DODATEK Č. 6

ke smlouvě o dílo č. 72/2022 ze dne 5. května 2022

Dům služeb Rudná

Název akce: **Dům služeb Rudná**

Žebřík dvoudílný výsuvný s háky a konzolí

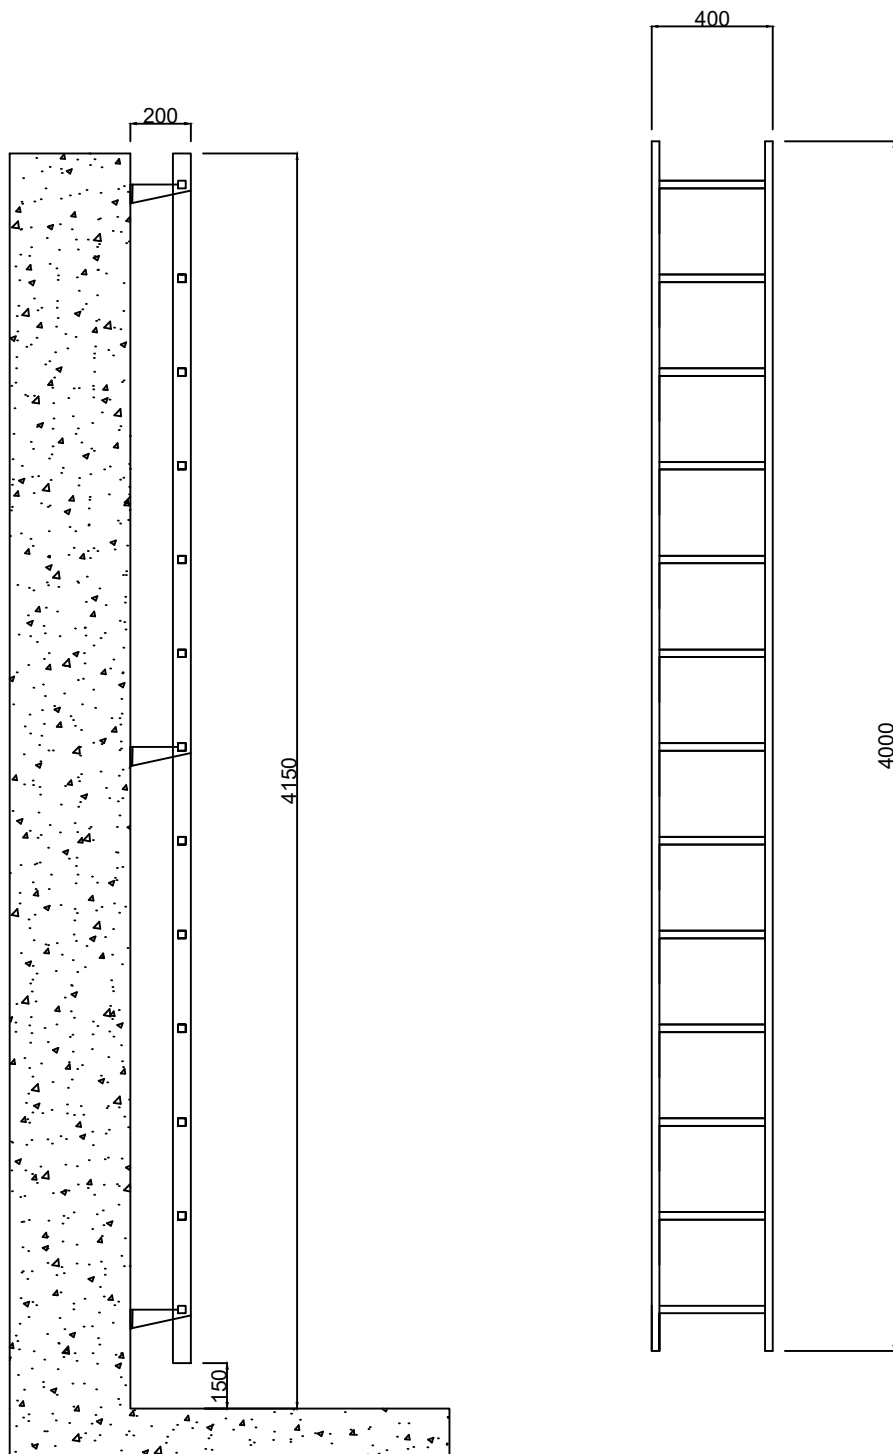
- Z důvodu zajištění požadavků PBŘ musí být doplněn žebřík u oken na mezipodestě schodiště do 3.NP.
- Pro splnění požadavků PBŘ musí být doplněny požární ucpávky instalací (ZTI, VZT) na rozhraní požárních úseků, které nebyly součástí smluvního rozpočtu.

Žebřík	5 756,-Kč
Háky 2ks	860,-Kč
Konzole nerez 1ks	2 680,-Kč
Montáž+ dopr.	2 530,-Kč
